Městská část Praha 10

ROZHODNUTÍ

SPOLEČNÉ POVOLENÍ A POVOLENÍ VÝJIMKY VEŘEJNOU VYHLÁŠKOU

**"Magnolia Projekt - Praha Vršovice
zástavba proluky Krymská-Moskevská"
Praha 10 - Vršovice, při ul. Moskevská**

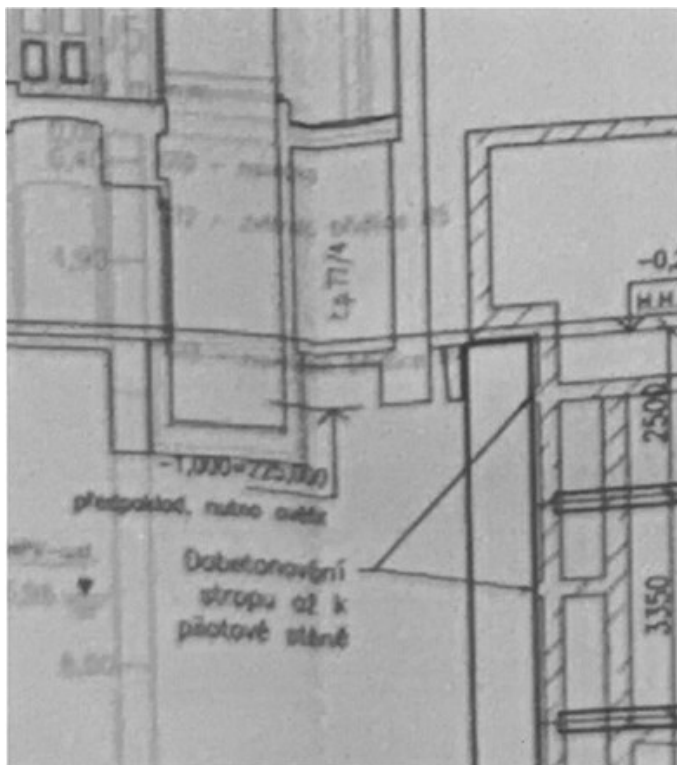
1. Ze spisu vedeného na příslušném stavebním úřadě a doložených podkladů, je zřejmé, že stavba zasahuje do vlastnických práv Účastníka.

Ze spisového materiálu je zřejmé, že zasahuje do vlastnických práv Účastníka, neboť stavba je dle předložené projektové dokumentace navržena tak, že bude bezprostředně konstrukčně napojena na obvodové zdi stavby umístěné na pozemku parc. č. 361 v katastrálním území Vršovice. A to jak od I.NP, tak zejména v části 1PP. Takové řešení představuje zásadní stavebně-konstrukční zásah do dotčené stavby, který může vyvolat řadu nežádoucích technických a právních důsledků. Stavebník dosud nedoložil souhlasy vlastníků jednotek v uvedeném bytovém domě, včetně souhlasu namítajícího účastníka řízení. Tyto souhlasy je nezbytné od stavebníka vyžadovat, neboť přímé konstrukční napojení polyfunkčního domu na stávající stavbu představuje zásah do vlastnického práva jednotlivých vlastníků, a to jak k jejich jednotkám, tak ke společným částem domu. Absence těchto souhlasů je proto v rozporu s požadavky na ochranu vlastnických práv a s povinností stavebníka prokázat právní titul k provedení stavby dle § 184a stavebního zákona.

ad 1) Tato námitka již byla v rámci společného řízení uplatněna a netýká se doplnění projektové dokumentace, která má být předmětem případných dalších námitek. Stavební úřad tuto námitku vypořádal tak, že geodetické zaměření pozemků stavebníka bylo zhotoveno a do projektové dokumentace je propisáno v části koordinační situace-viz výkres č. C03 a do všech výkresů půdorysů stavby, např. výkres č. D11b08-půdorys 3.NP. Z podkladů předložených stavebníkem vyplývá, že stavbou, která je předmětem povolení, nezasahuje na pozemek ve spoluvlastnictví namítajících.

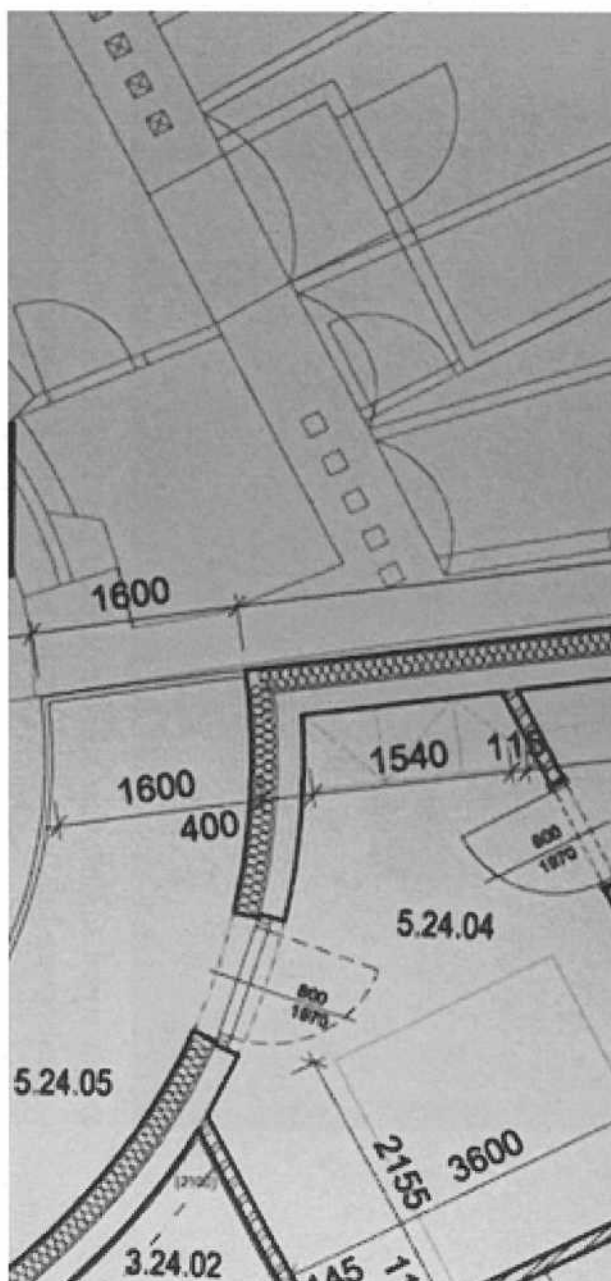
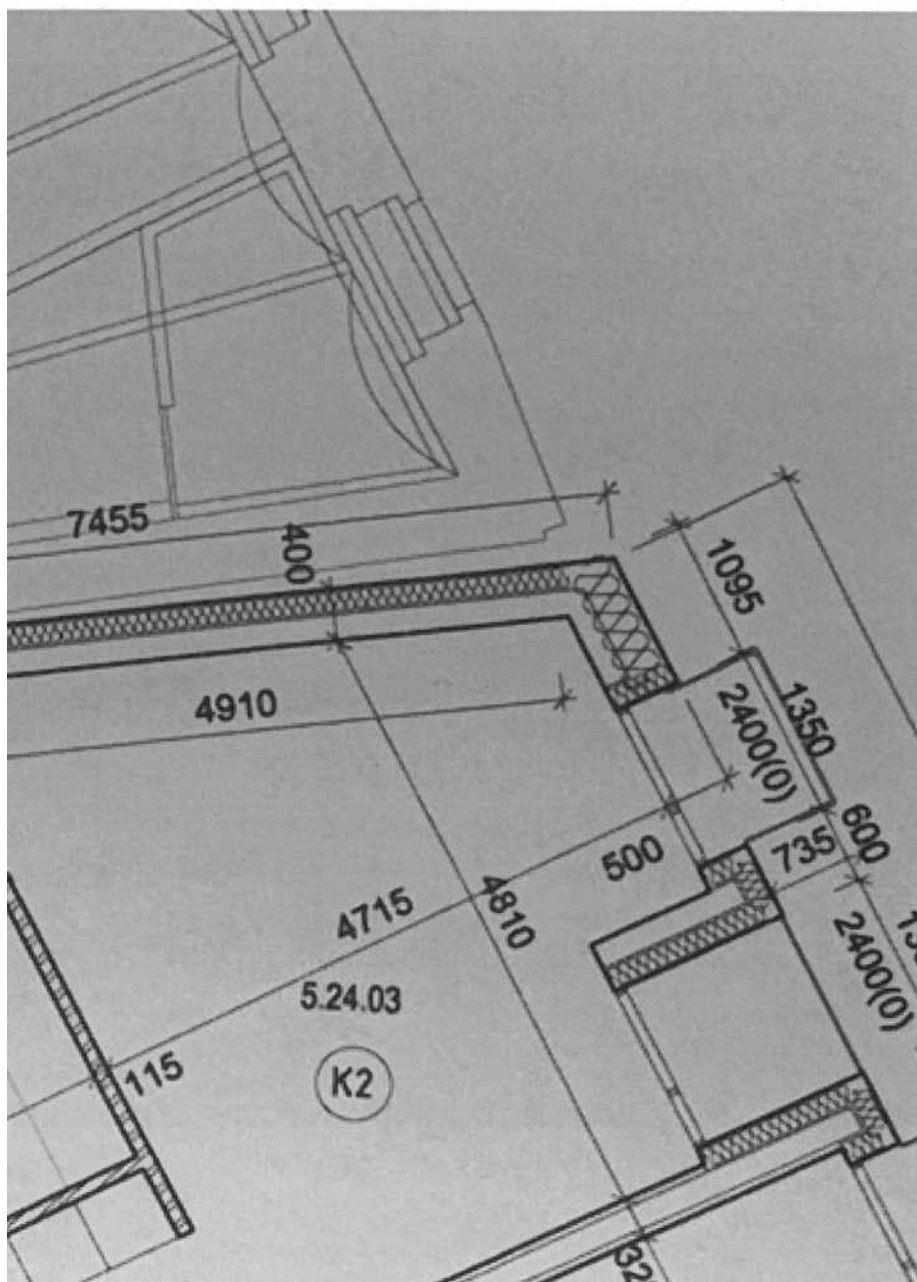
Rozpor plyne ze skutečnosti, že v doplněném výkrese č. D.I.2.2. Zajištění stavební jámy 0.4 data 11/2025, je uvedeno, že hloubky založení jsou pouze předpokladem, nikoliv ověřeným stavem. Tato skutečnost je však v rozporu s Technickou zprávou zpracovanou 11/2025 k výkresům č. D.I.2.2. Zajištění stavební jámy, kde v rámci postupů prací k objektu Moskevská č.p. 77/4 není počítáno a zároveň technická zpráva neobsahuje požadavky na zatížení povrchů za rubem pažební jámy, které doposud nebyly předány jako podklad pro objektivní vyhodnocení.

a) Na styku se štítovou stěnou objektu č.p. 77/4, k.ú. Vršovice, je v současné době realizován heraklitový obklad, který přiléhá k objektu Magnólie a není nahrazen tepelnou izolací, včetně instalace 8 novodurových trubek o průměru min. 10 cm. Nahlédnutím do projektové dokumentace konstatujeme, že v projektové dokumentaci není navržena nová tepelná izolace v celé ploše heraklitového obkladu, a tím zároveň není prokázáno, že bez této stavební úpravy nedojde ke snížení či narušení tepelné ochrany stávajícího objektu č.p. 77/4, k.ú. Vršovice.

3. Rozpor mezi výkresy Pohledy a půdorysy. Z výkresu pohledů z ul. Moskevská plyne, že Stavba bude plynule navazovat na sousední objekt č.p. 77/4. Z půdorysů výkresů však plyne, že dojde k odskočení.

Tento odskok je však v rozporu s technickým řešením popsáním v technické zprávě. Pokud dochází k dostavbě proluk, je nezbytné a povinnost stavebníka zajistit provedení dilatačních spár v souladu s projektovou dokumentací a zejména obecnými technickými požadavky na stavby (§ 152 odst. 1 stavebního zákona). Dilatační spára musí být navržena a vyplněna tak, aby umožňovala absorpci pohybů konstrukce způsobených tepelnými a vlhkostními změnami či sedáním stavby, a tím zabránila vzniku trhlin. K vyplnění spár se použijí trvale pružné materiály (např. silikonové nebo polyuretanové tmely) v kombinaci s těsnicími prvky (např. pěnový polyethylen), přičemž u panelových domů je nutné provést i zateplení, penetraci a oplechování za účelem zajištění vodotěsnosti. Šířka spáry a volba materiálů musí odpovídat typu konstrukce a platným normám."

K citaci „hloubky založení (stávající budovy) jsou pouze předpokladem“ stavební úřad uvádí: Ve výkresu je nakreslená hloubka založení objektu Moskevská 77/4 s kótou 225 n.m. Tato kóta vyplývá z provedení jedné sondy a ze známosti výšky podlahy suterénu domu. Tyto hodnoty jsou dostačující ke stanovení výšky pažící stěny v daném místě. Do Technické zprávy byl uveden pojem „předpokládaná hloubka založení“, protože je známa přesná výška v jednom místě, ale pravděpodobná nepřesnost stavitelů, kteří dům realizovali na začátku 19. století, předpokládá zjištění drobných odchylností podél celého obvodu budovy. Přesná výška se zjistí během realizace a stavbu je třeba přizpůsobit těmto výškám tak, aby provedení jámy bylo co nejbezpečnější.

v zájmu nově umísťované stavby. Stavebník stavbu realizuje na svých pozemcích. Mezera ve výkrese je způsobená tím, že hranice pozemku nekopíruje skutečný obvod stávající stavby. Pokud stavebník zajistí, že stavba nebude negativně ovlivňovat sousední stavbu (např. voda ze střechy stavby nebude stékat na sousední budovu apod.), stavební úřad není oprávněn nařizovat žádné zásahy ani opravy fasády sousedního domu apod.

II. Podkopání základů stavby na pozemku parc. č. 361

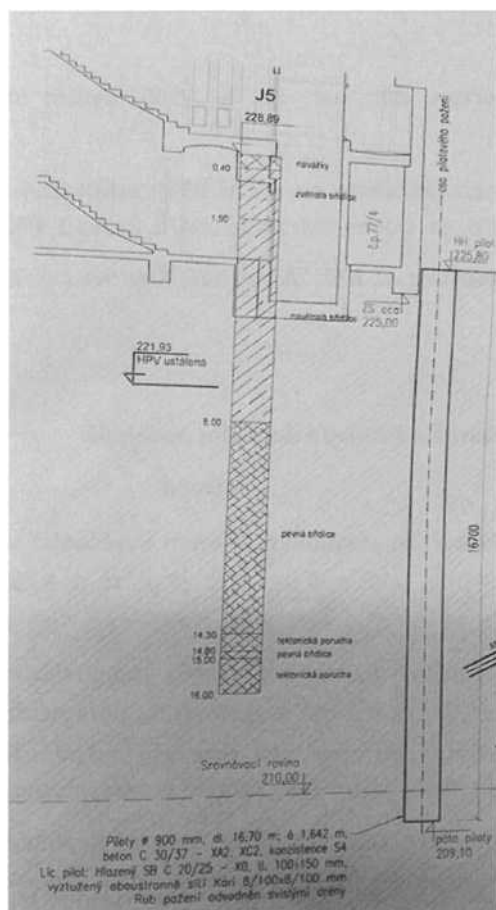
[6] „Dle projektové dokumentace je pažení zasazeno bezprostředně podél základů stavby na pozemku parc. č. 361, k. ú. Vršovice.

Projektová dokumentace (výkres je shodný jak v předchozí tak doplněné verzi PD)

[10] Tento deficit je z hlediska ochrany vlastnického práva Účastníka zásadní. Statické posouzení musí poskytovat kvalifikovanou odpověď na otázku, zda stavební činnost, včetně výkopů do hloubky několika podzemních podlaží, nezpůsobí nepřipustné ohrožení sousední stavby. Pokud Statický výpočet 10/2025 přiznává, že nezohledňuje skutečný technický stav této stavby, nemůže naplnit normativní požadavek na dostatečné posouzení vlivů stavby na své okolí. **Absence pasportizace tedy nemůže být bagatelizována jako pouhá dílčí formální nedostatečnost, ale představuje zásadní vadu podkladů, neboť činí Statický výpočet 10/2025 neúplným a neprokazujícím, že je Záměr proveditelný bez ohrožení stability budovy č. p. 77/4.**

ad IV.- V.) Původní projektová dokumentace byla doplněna na převrtávanou pilotovou stěnu oproti původní pilotové stěně. Jelikož došlo k doplnění celé konstrukce stěny, nebyly změny vyznačené, ale výkresy byly kompletně změněny. Úpravu projektové dokumentace si vyžádalo i to, že architektonicko -
